Relatório de Fiscalização 096/2025

RELATÓRIO DE FISCALIZAÇÃO TÉCNICA DOS SISTEMAS DE ABASTECIMENTO DE ÁGUA DO MUNICÍPIO DE ITU

PRESTADOR: COMPANHIA ITUANA DE SANEAMENTO - CIS

Relatório de Fiscalização Programada para Verificação de Não Conformidades

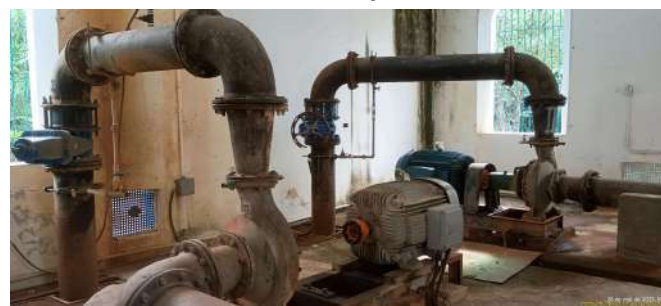
[CSP3.12] Existência de locais sem guarda-corpos ou escadas ou em situação inadequada

O canal de derivação da represa até o tanque de sucção da EEAB não possui guarda-corpos ou outra forma de proteção para evitar quedas. É necessário que o prestador providencie estudo técnico e adequação do entorno do canal para evitar quedas e acidentes.
